VARIANTE DEL PROGETTO EOLICO - 10 AEROGENERATORI
PROGETTO ORIGINARIO A 12 AEROGENERATORI AUTORIZZATO CON DECRETO
N.23AF.2016/D.00220 DEL 27/10/2016

RELAZIONE TECNICA ILLUSTRATIVA DELLA PROPOSTA DI VARIANTE NON SOSTANZIALE

N. Elaborato: **A.1**

| Rev. | Data | Elaborazione | Approvazione | Emissione | DESCRIZIONE |
|--------------------|----------------------|------------------|----------------------|-------------------|-----------------------|
| 00 | GIUGNO 2018 | AB sigla | AB sigla | VI sigla | RICHIESTA DI VARIANTE |

Fig.1 – Confronto layout proposto a 10 torri con layout autorizzato con 12 turbine con DD.n.220 /2016 (in grigio torri eliminate , spostamenti solo per turbine M04,M07 ed M09).

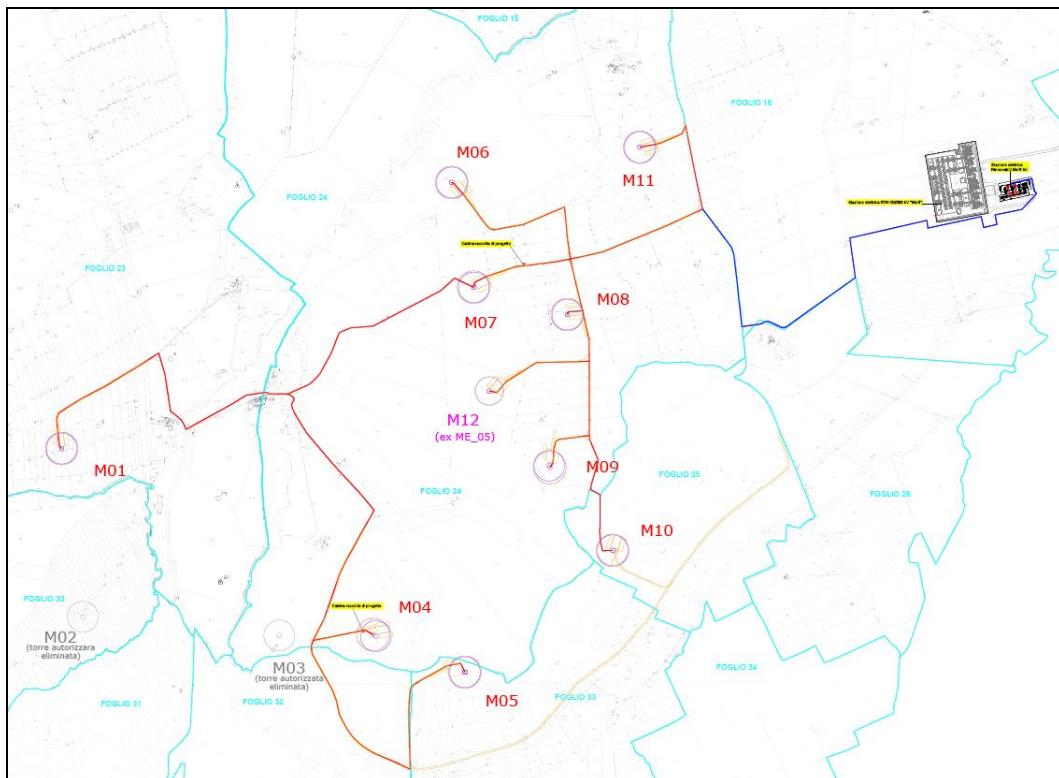
Le modifiche introdotte comportano quindi, in definitiva, la riduzione degli impatti che la realizzazione dell'impianto aveva nella sua configurazione autorizzata, in quanto si evidenziano i seguenti elementi migliorativi:

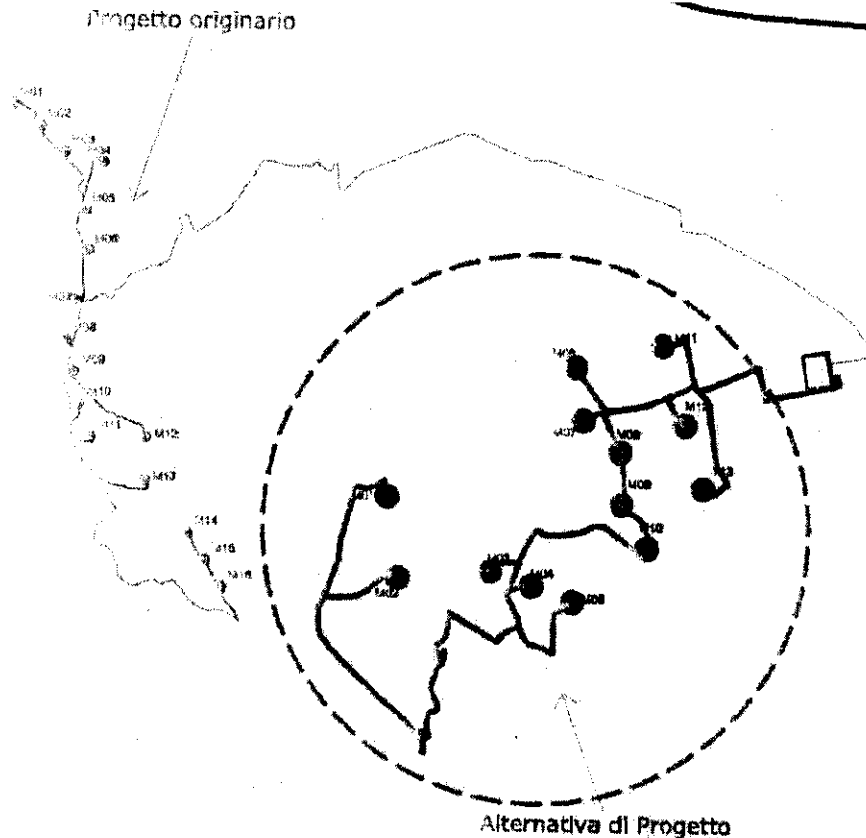
Il nuovo layout è scaturito, oltre che dalle considerazioni precedentemente riportate e dalle analisi di ventosità, anche dalla valutazione di altri aspetti che non fossero relativi solo alla potenzialità energetica dei siti ma che tenessero conto delle loro caratteristiche paesaggistiche, naturalistiche e vincolistiche del territorio. Intersecando le zone ventose individuate con le aree eventualmente vincolate, con le aree delicate sotto il profilo naturalistico e tenendo in debita considerazione la distanza dagli agglomerati urbani, è stato possibile individuare i punti più idonei ove prevedere l'installazione delle torri eoliche ovvero proporre l'alternativa di progetto. Inoltre, è stato analizzato anche l'instaurarsi dell'effetto scia rispetto ad aerogeneratori di piccola taglia realizzati attualmente in funzione nelle aree d'impianto.

Pertanto al fine di ridurre l'effetto scia e l'effetto selva rispetto agli impianti autorizzati e realizzati nelle medesime aree, e contestualmente cercando di annullare le interferenze dell'impianto con i vincoli di legge, si propone una rimodulazione dell'impianto originario prevedendo la riduzione degli aerogeneratori da 16 a 13 e la delocalizzazione degli stessi ottenendo un layout ottimizzato che interesserà le aree che vanno da Torre Cisterna alla stazione elettrica di connessione **occupando un perimetro complessivo (dall'ultimo aerogeneratore al punto di connessione) inferiore a quello del progetto originario.**

Dalla visualizzazione del layout mostrato in figura si evince subito che c'è una diminuzione sostanziale delle infrastrutture elettriche. Infatti nel progetto originario la torre più lontana dal punto di connessione (M1) distava circa 7,9 km, mentre quella più vicina (M16) distava 5,9 km. Con la nuova proposta progettuale la torre più lontana (M2) dista circa 4,4 km dal punto di connessione e quella più vicina (M4) circa 1,4 km. Sono state ovviamente rispettate le distanze minime tra aerogeneratori (pari a 3D) e le distanze tra aerogeneratori (6D).

Per effetto degli spostamenti effettuati anche il tracciato del cavidotto subirà delle modifiche nel tracciato che seguirà comunque in prevalenza strade esistenti e che si ritengono comunque migliorative in quanto abbreviano il tracciato rispetto al punto di consegna.
